改善箇所説明図

BMW C600S

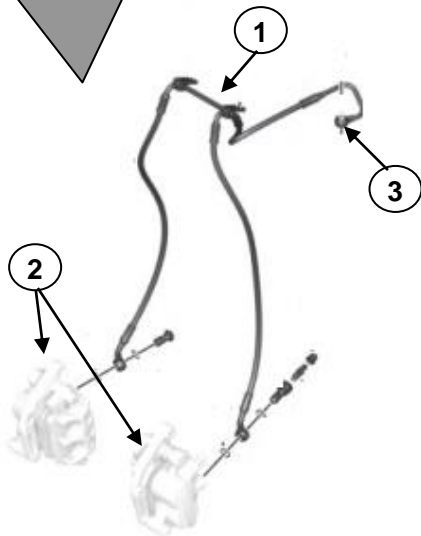
① ブレーキホース

② ブレーキキャリパー接続部(左右)

③ ABSユニット接続部

基準不適合発生箇所

フロントブレーキホースにおいて、ブレーキホースとパイプとのかしめ部の形状が不適切なため、ブレーキホースが過大に屈折することがある。そのため、繰り返しの負荷によりブレーキホースが損傷し、最悪の場合、ブレーキオイルが漏れ、制動力が低下するおそれがある。

改善措置の内容

全車両、ブレーキホースを対策品に交換する。

識別

左ブレーキキャリパーに白ペイントマークを付ける。
